**Gemeinde Edewecht**  
Landkreis Ammerland

**Bebauungsplan Nr. 211**  
**„Solarpark Jenseits der Vehne“**  
mit örtlichen Bauvorschriften

frühzeitige Beteiligung der Behörden und sonstiger  
Träger öffentlicher Belange  
(§ 4 (1) BauGB)

**ABWÄGUNGSVORSCHLÄGE**

Übersichtsplan 1

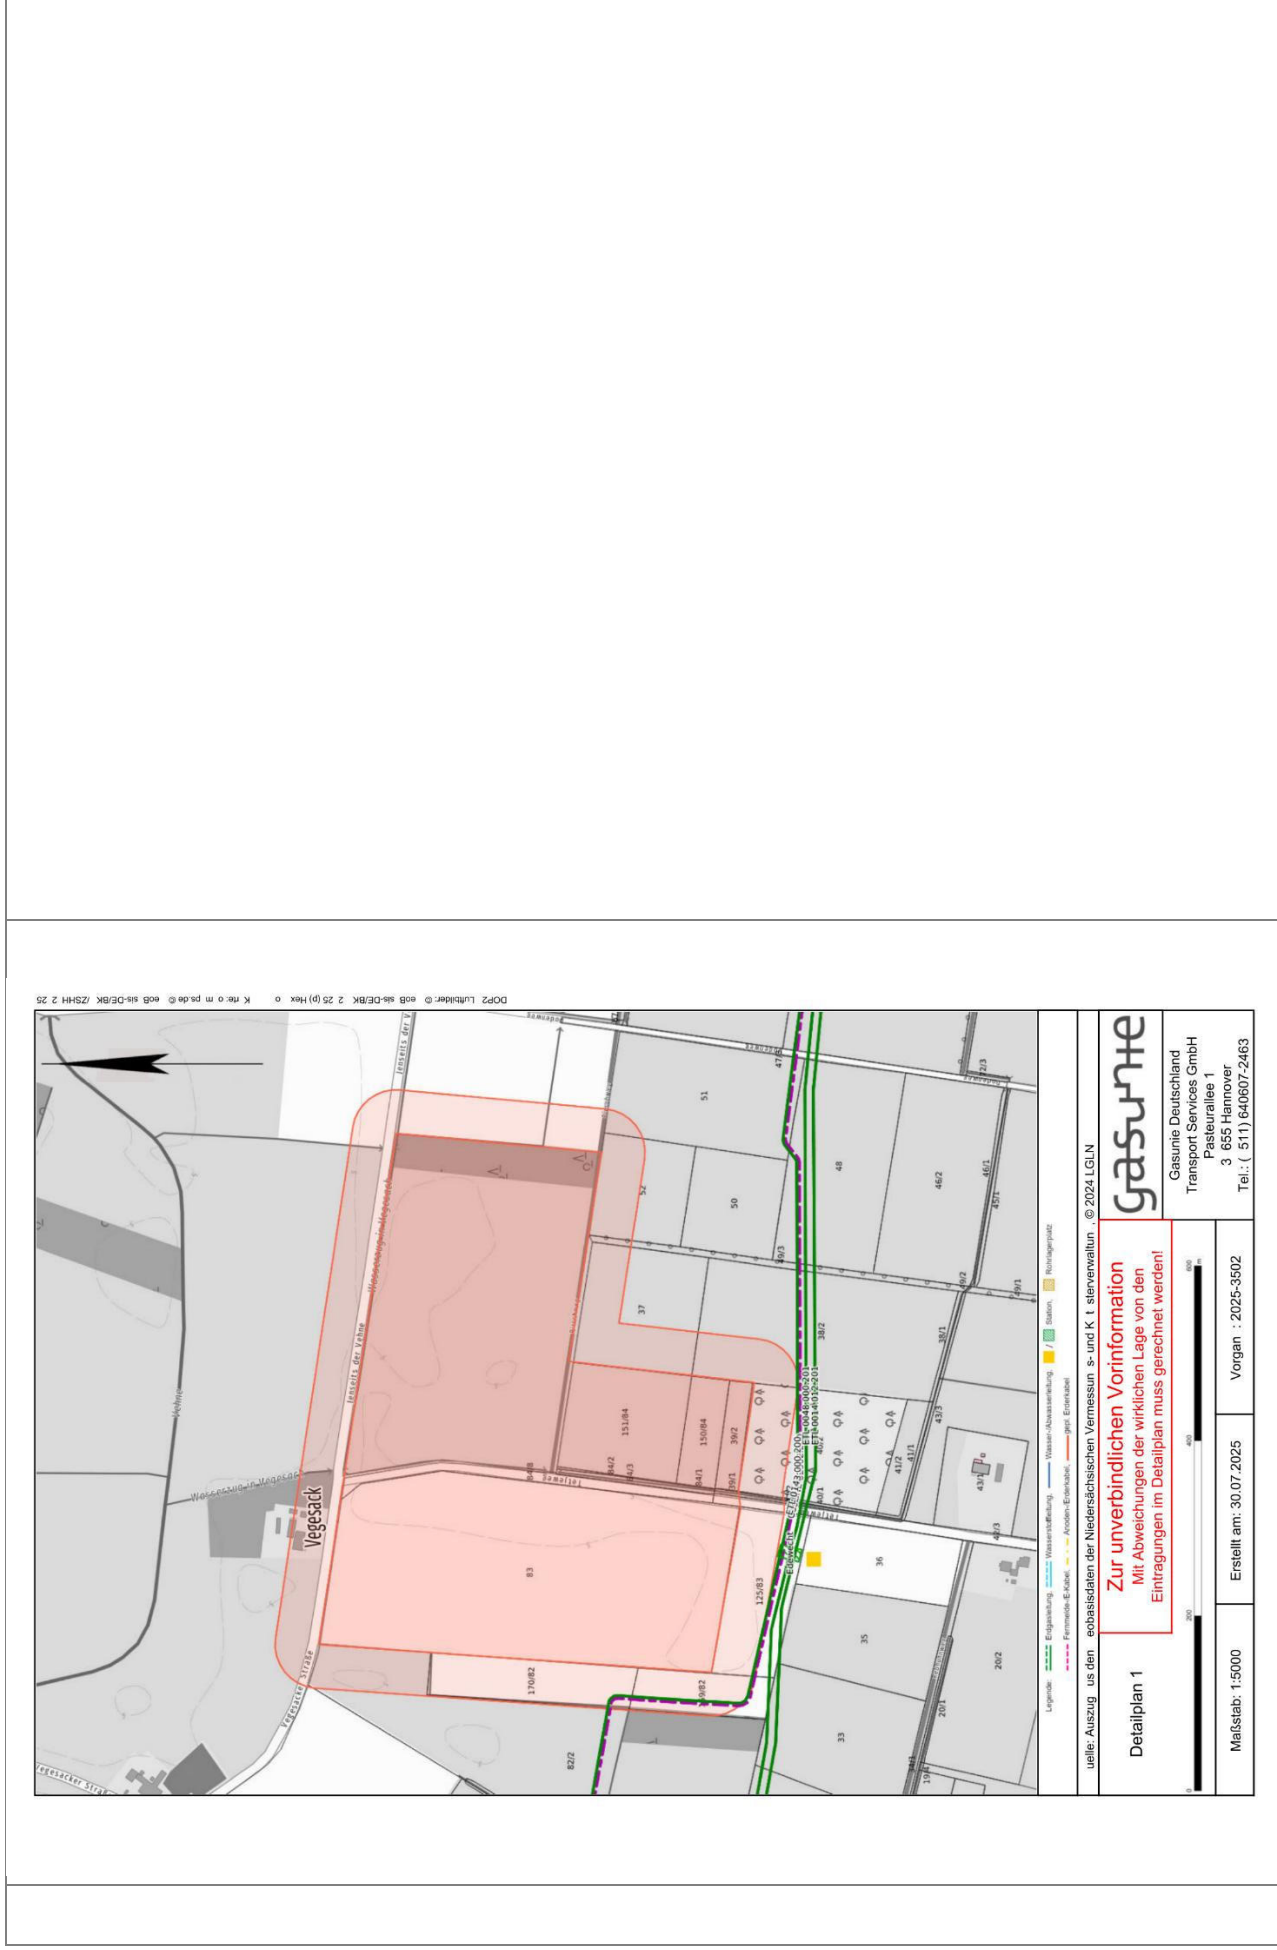
Anregungen	Abwägungsvorschläge
<p><b>Gasunie Deutschland Transport Services GmbH Pasteralallee 1 30655 Hannover</b></p> <p>vielen Dank für die Beteiligung im Rahmen der oben genannte Plan gen. Wir nehmen wie folgt Stellung:</p> <p>Von dem oben genannten Vorhaben sind Gashochdruckleitungen/Kabel der von Gasunie Deutschland vertretenen Unternehmen betroffen.</p> <p>Sämtliche Maßnahmen im Schutzstreifen der Gashochdruckleitungen bzw. der Kabel sind in Anwesenheit eines Gasunie-Mitarbeiters durchzuführen. Dabei ist der zuständige Leitungsbetrieb bereits über Arbeiten im Näherungsbereich ab ca. 50 m zur Gashochdruckleitung bzw. zum Kabel zu informieren.</p> <p>Ein Gasunie-Mitarbeiter wird die Lage des Schutzstreifen ermitteln, kennzeichnen und die vor Ort tätigen Personen einweisen. Hierfür fallen keine Kosten an. Es ist jedoch unbedingt erforderlich, rechtzeitig, spätestens 5 Werktage vor Beginn jeglicher Maßnahmen im Schutzstreifenbereich, Kontakt zu folgendem Leitungsbetrieb aufzunehmen:</p> <p>Gasunie Deutschland Transport Services GmbH Leitungsbetrieb Schneiderkrug Husumer Str. 37 49685 Schneiderkrug Tel.: 0 44 47 / 809-65</p> <p>Die Stellungnahme inklusive Pläne und Schutzanweisung ist auf der Baustelle vorzuhalten.</p> <p>Nachfolgende Auflagen sind zu beachten und unbedingt einzuhalten.</p> <p>Im Störfall außerhalb der Dienstzeit wenden Sie sich bitte an die ständig besetzte Leitzentrale @ 0 800 / 69 666 96.</p> <p>Auflagen:</p> <ul style="list-style-type: none"> <li>• Die von Ihnen angefragten Tätigkeiten können ohne Auflagen durchgeführt werden.</li> <li>• Von Ihrer Anfrage abweichende Tätigkeiten sind erneut anzufragen.</li> </ul>	<p>Die Gasleitungen liegen in über 30 m Entfernung zum Plangebiet. Der angegebene Schutzstreifen von 15 m liegt damit deutlich außerhalb des Plangebietes. Dennoch ist die Gasunie Deutschland Transport Services GmbH in der Ausführungsplanung über die Bauarbeiten zu informieren. Die nebenstehenden Informationen sowie die Anlagen werden an den Entwickler des Solarparks weitergeleitet.</p>

<p>Die Angaben in den Plänen zu Lage und Verlauf der Gasunie-Anlagen sind so lange als unverbindlich anzusehen, bis sie in der Örtlichkeit durch einen Beauftragten der Gasunie Deutschland bestätigt werden. Suchschlitze und Querschläge sind vom Antragsteller unter Gasunie-Aufsicht durchzuführen.</p> <p>Für Rückfragen stehen wir Ihnen gerne zur Verfügung.</p>	Erdgastransportleitung(en) / Kabel	Durchmesser in mm	Schutzstreifen in m	Begleitleitkabel	Bestandsplan Nr.	ETL 0143.000.200 T-Abs. Barßel - Wardenburg	1000	15,00	ja	BP 35, BP 36	GasLINE 02502.200	-	Im Schutzstreifen der ETL 143			
Erdgastransportleitung(en) / Kabel	Durchmesser in mm	Schutzstreifen in m	Begleitleitkabel	Bestandsplan Nr.												
ETL 0143.000.200 T-Abs. Barßel - Wardenburg	1000	15,00	ja	BP 35, BP 36												
GasLINE 02502.200	-	Im Schutzstreifen der ETL 143
